Städtebauliche Stellungnahme

Bauvorhaben: Neubau eines Lebensmitteldiscounters + Wohnräume für die Lebenshilfe Kusel

Bau-Ort: Kusel, Bahnhofstr. 38-44 (Ecke Bahnhofstraße – Niederhoferstraße)

Datum: 25.08.2020

Abbildung 3 Nachtrag zum Baugenehmigungsverfahren (17.08.2020) – Ausschnitt Ansicht Nord

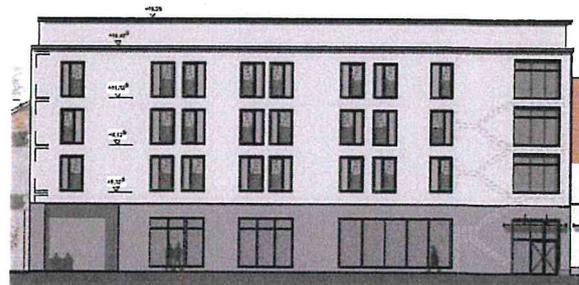
Die Fassade entspricht nicht den Vorgaben einer rhythmisierenden, typischen vertikalen Gliederung gem. § 5.1 der Gestaltungssatzung, die die historische Altstadt prägen: In Absatz 2 heißt es, dass „die Fenster in vertikaler Folge achsial übereinander stehen [...]“ müssen. Aufgrund von erforderlichen Grundrissoptimierungen seitens des Nutzers musste hier von der Gliederung gegenüber dem Konzept vom 25.09.2019 abgewichen werden.

Es ist eine optisch gleichwertige Lösung an den Fassaden herzustellen.

Damit einher gehen die Notwendigkeit einer Überarbeitung der Fassadengliederung und deren Farbgestaltung. Die Schaufenster der Leerräume an der Nordfassade sind an die Gliederung der Obergeschosse anzupassen. Die Flachstahlbrüstungsgeländer sind im gleichen Farbton der Fenster (RAL 9007) zu lackieren.

Abbildung 8 Detailplanung PV-Anlage – Ansicht (06-08-2020)

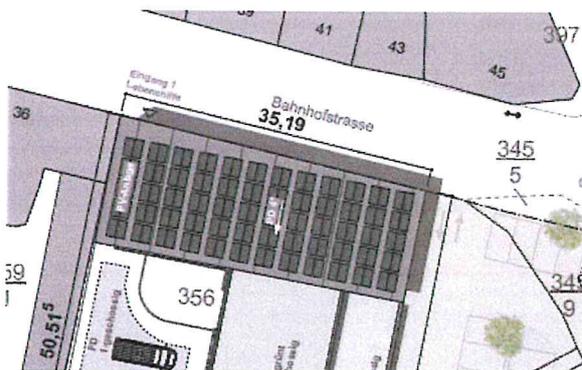
Die geplante Photovoltaikanlage wird in den Ansichten sowie Detailplanungen vom 06.08.2020 gezeigt. Es ist vorgesehen die „satteldachförmigen“ Module auf dem Dach zur Bahnhofstraße auf eine Folienabdeckung zu legen. Gemäß den nachgereichten Unterlagen vom 17.08.2020 entspricht die geplante PV-Anlage nicht den Vorgaben der Gestaltungssatzung. **Es wird auf die Vorgaben des § 6.4 Abs. 2 der Gestaltungssatzung verwiesen, die einzuhalten sind:**

„Bei giebelständigen Gebäuden sind die vorgenannten Anlagen [Solarkollektoren und Photovoltaikanlagen] zur Nutzung der Solarenergie zulässig, sofern sie einen Abstand von mindestens 3,0 m zum an öffentlichen Straßen und Plätzen liegenden Ortsgang einhalten, mit der gleichen Neigung wie das Dach ausgeführt werden und mit max. 30 cm Abstand zur Dachfläche errichtet werden.“

Bei der Ausführung der geplanten PV-Anlage ist an die Vorgaben der Gestaltungssatzung anzupassen. Die Gestaltung der Erdgeschosszone ist weiter abzustimmen. Die Beleuchtung des Werbepylons der Niederhoferstraße ist durch die vorhandene Straßenbeleuchtung gewährleistet.
